伊方発電所 1号炉及び2号炉の 廃止措置計画変更に係る申請の概要について

令和4年4月6日
四国電力株式会社

○本資料にて、伊方発電所 1 号炉及び 2 号炉の廃止措置計画変更の申請概要について説明する。

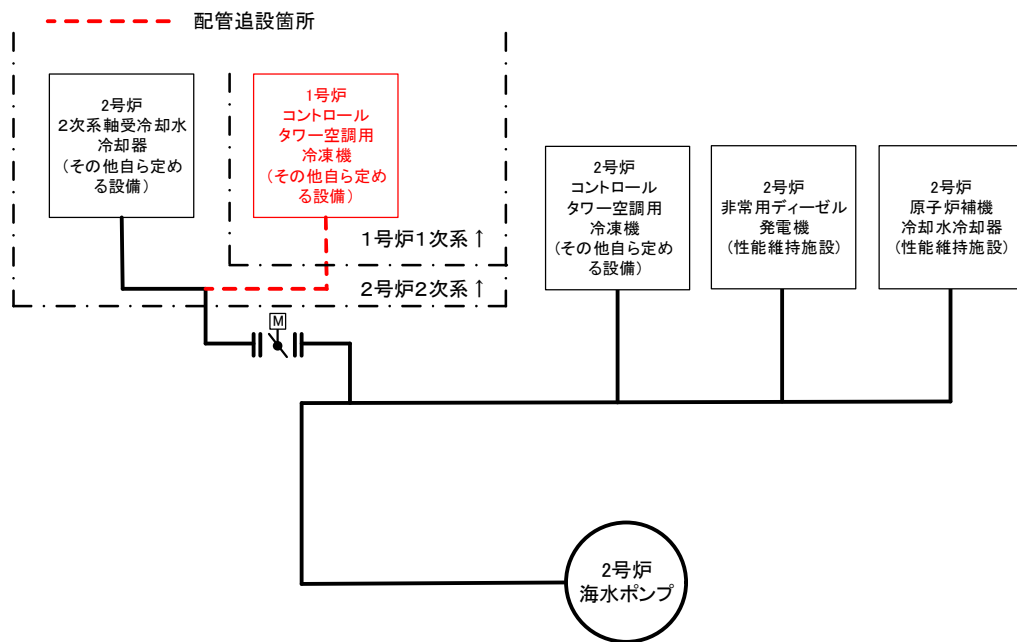
- 使用済燃料輸送容器を用いて2号炉に貯蔵している漏えい燃料を輸送することを反映
 - 現在、2号炉の使用済燃料ピット内には、使用済燃料316体（うち3体については漏えい燃料（燃料棒の被覆管に微小な貫通穴等が発生した燃料））を貯蔵している。
 - 漏えい燃料については、通常の使用済燃料と同様に取り扱うことが出来ることから、既許認可設備である使用済燃料ピット内の使用済燃料ラックにおいて貯蔵が可能であるため、現行の廃止措置計画のとおり、原子炉領域周辺設備解体撤去期間の開始までに、3号炉の使用済燃料ピットに搬出し、再処理事業者への譲渡しまでの期間、同設備にて貯蔵する計画である。
 - 一方で、使用済燃料を2号炉から3号炉へ輸送する際に使用する使用済燃料輸送容器については、既工認において、通常の使用済燃料を収納することを前提に認可を取得していることから、漏えい燃料を収納することによる影響を評価した。
 - 収納する燃料の条件を一部見直したうえで、維持機能のうち、漏えい燃料を収納することにより影響のある臨界防止機能および放射線遮蔽機能について、評価を実施した結果、既工認の評価結果に包絡できることが確認できたことから、使用済燃料輸送容器が2号炉の漏えい燃料を輸送できる設計であることを、本文六「性能維持施設」に追記する。

今回申請時の評価（漏えい燃料3体収納）	既工認評価
評価に用いる燃料条件	<ul style="list-style-type: none"> ・ 通常の使用済燃料11体 → 14×14型、最高燃焼度：□GWd/t以下、冷却期間：□日以上 ・ 漏えい燃料3体 → 14×14型、最高燃焼度：□GWd/t以下、冷却期間：□年以上 ・ 漏えい燃料については、収納位置を制限 	<ul style="list-style-type: none"> ・ 通常の使用済燃料14体 → 14×14型、最高燃焼度 □GWd/t以下、冷却期間 □日以上
臨界防止機能	実効増倍率が既工認に包絡できることを確認	Keff+3σ : 0.92301
放射線遮蔽機能	最大線量当量率が既工認に包絡できることを確認	2,422.1 μSv/h
除熱機能	崩壊熱量の制限値（54kW）内であるため評価不要	
密封機能	密封装置に変更ないため、評価不要

第10.2図 解体工事準備期間の放射性液体廃棄物の処理フロー

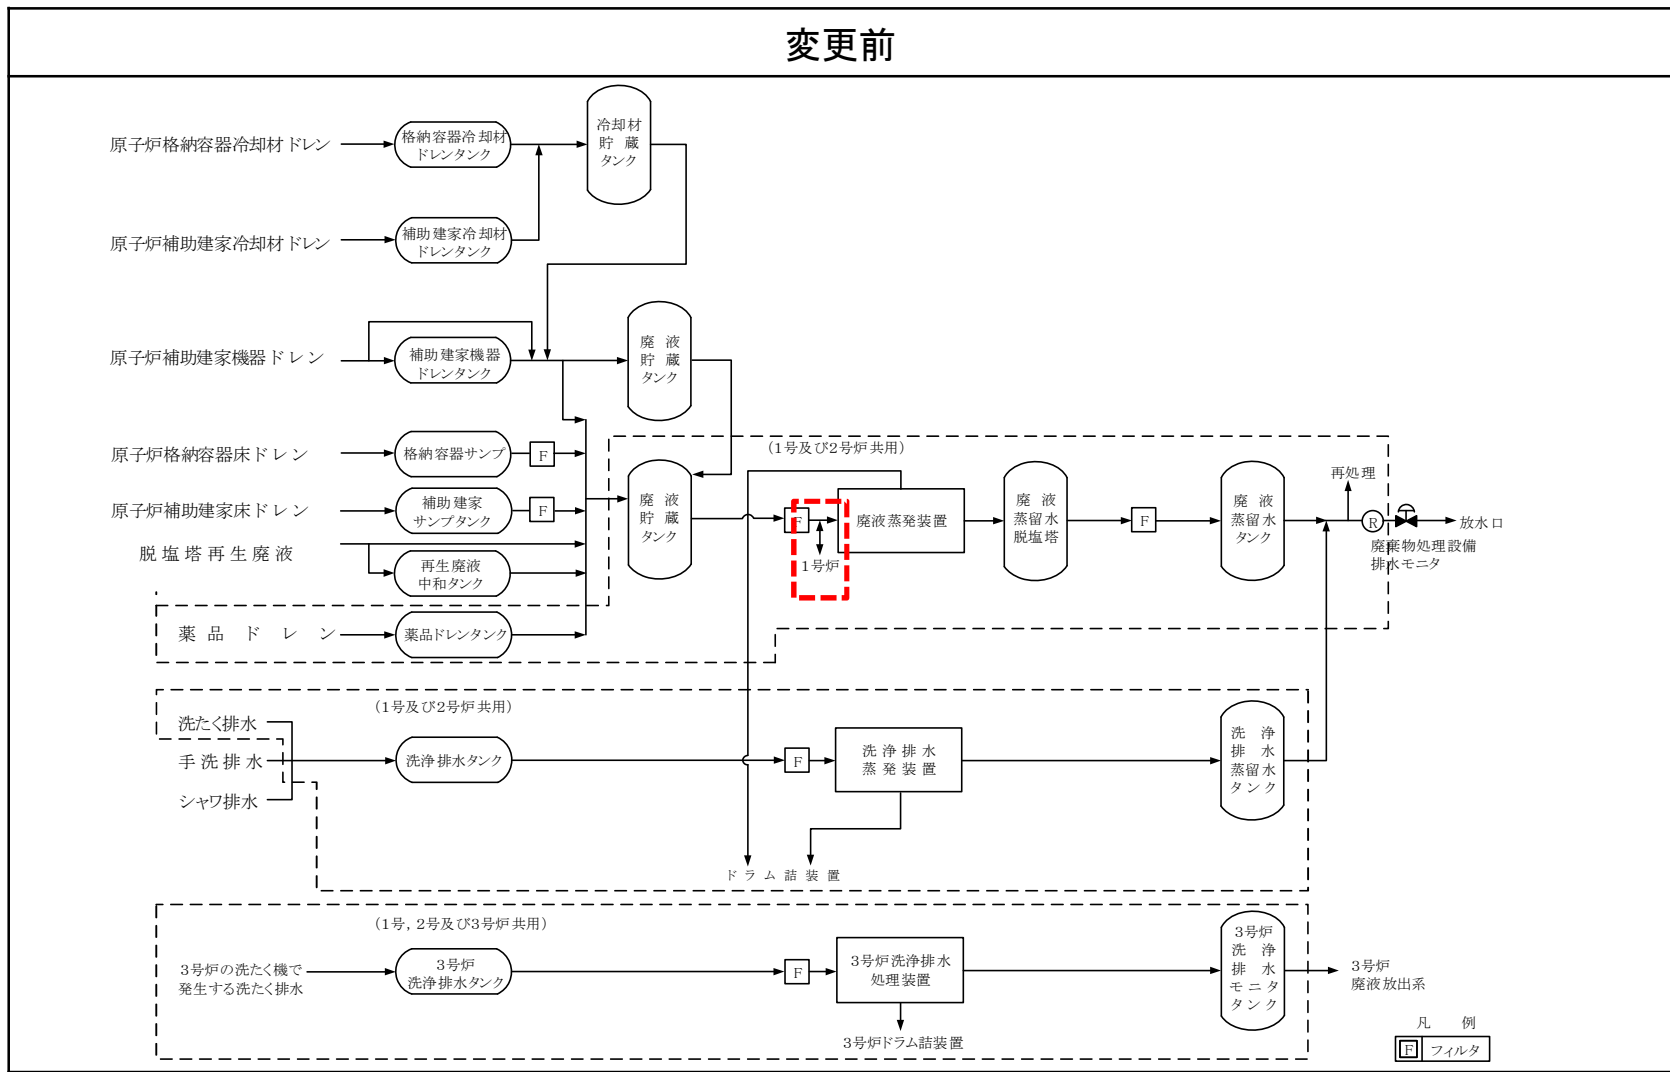
■ 1号炉の放射性液体廃棄物を2号炉で処理することを反映 (1/2)

○ 1号炉海水ポンプの廃止に伴い、1号炉側での放射性液体廃棄物の処理を取止めることから、2号炉側のみで処理を行うことを反映する。

第10.2図 解体工事準備期間の放射性液体廃棄物の処理フロー

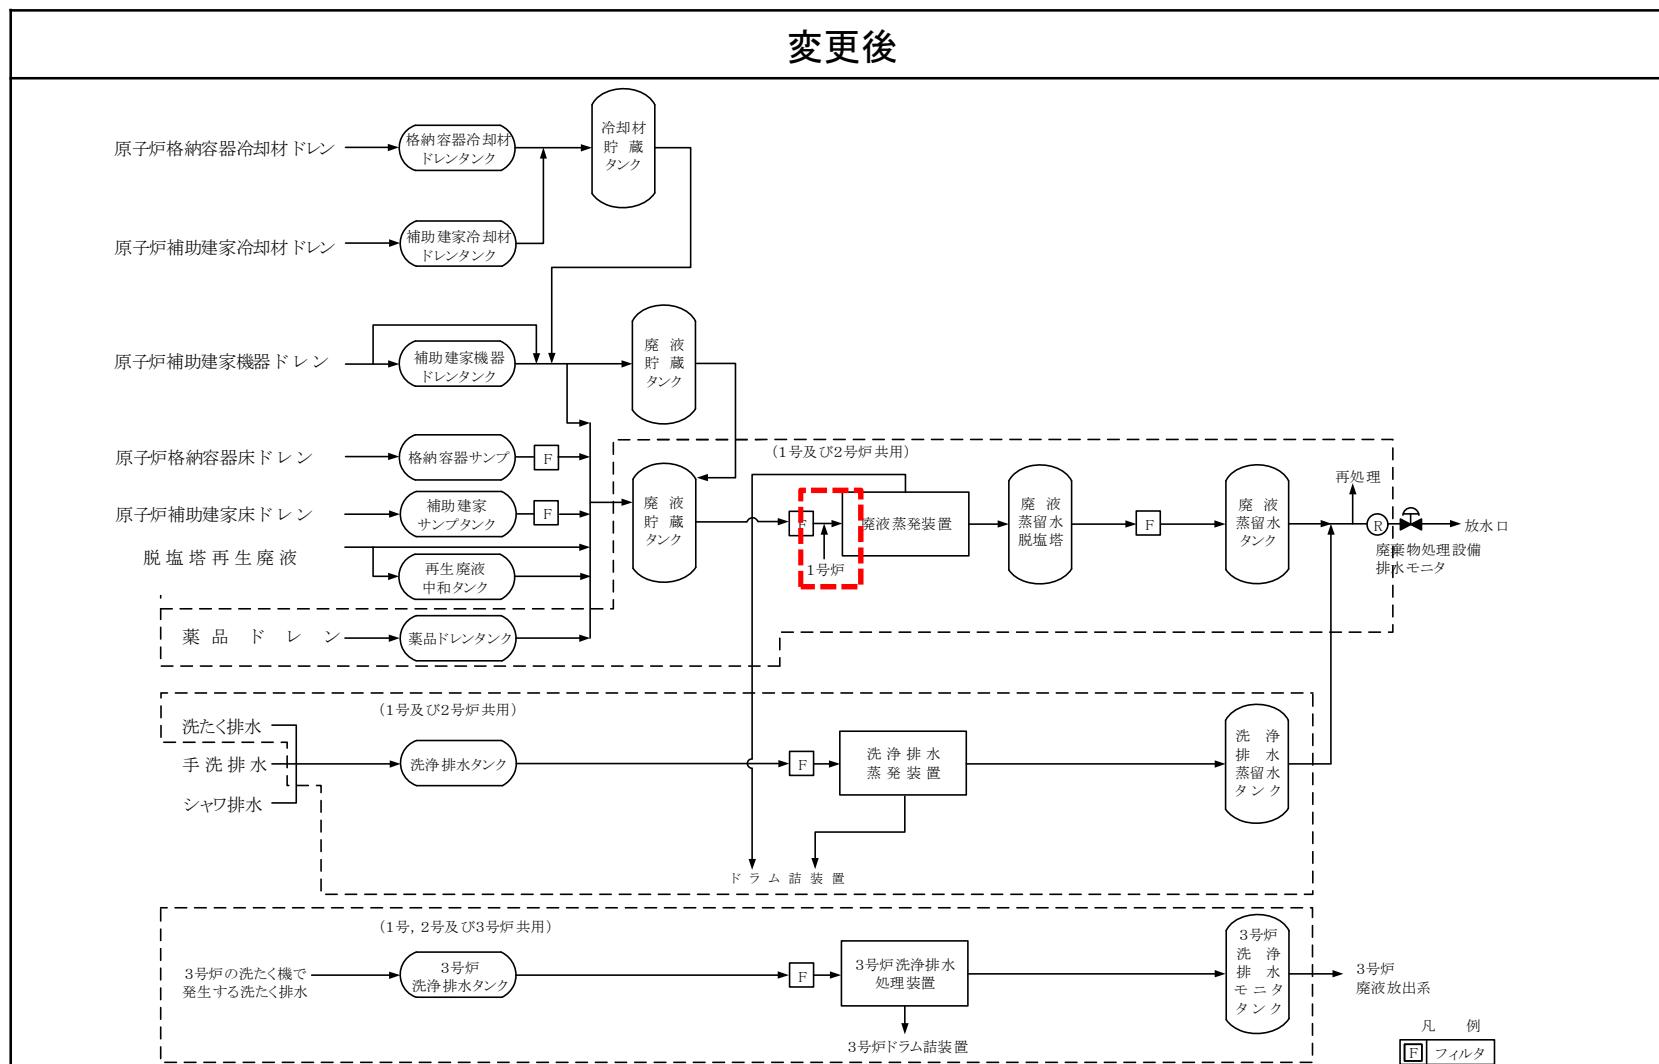
■ 1号炉の放射性液体廃棄物を2号炉で処理することを反映 (2 / 2)

第10.2図 解体工事準備期間の放射性液体廃棄物の処理フロー

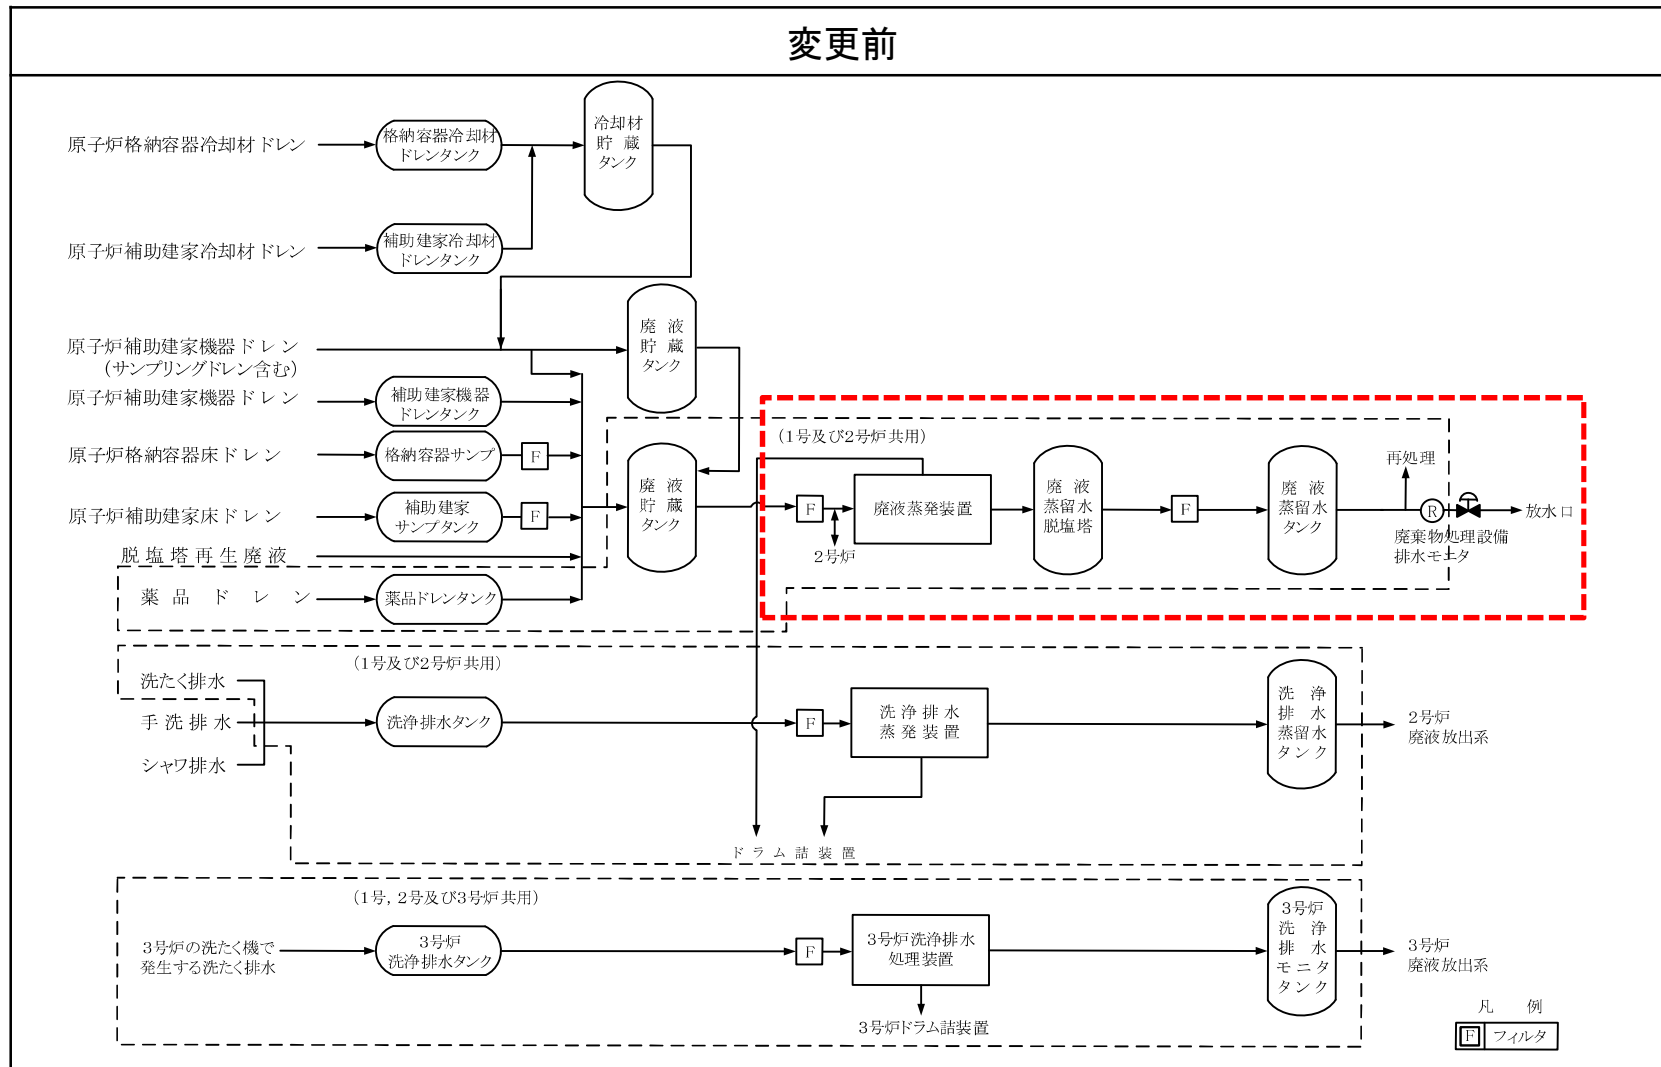
- 1号炉の放射性液体廃棄物を2号炉で処理することを反映 (1/2)
- 1号炉海水ポンプの廃止に伴い、1号炉側での放射性液体廃棄物の処理を取止めることから、2号炉側のみで処理を行うことを反映する。

第10.2図 解体工事準備期間の放射性液体廃棄物の処理フロー

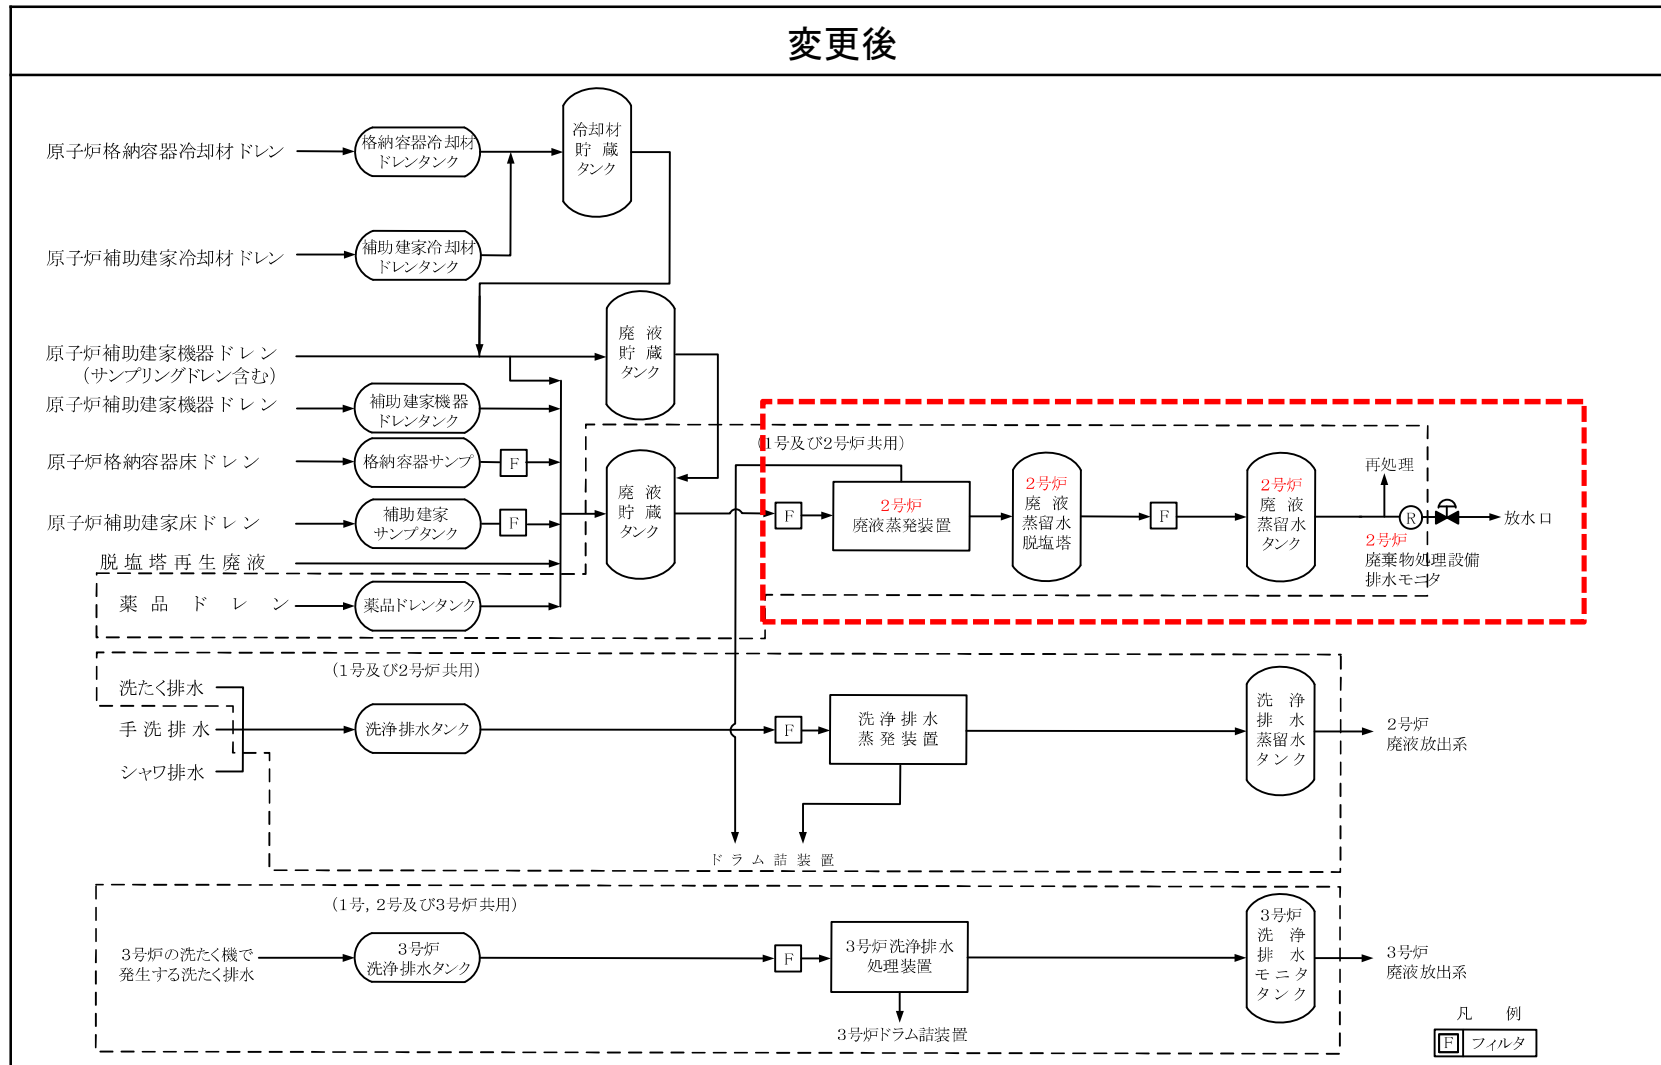
■ 1号炉の放射性液体廃棄物を2号炉で処理することを反映 (2/2)
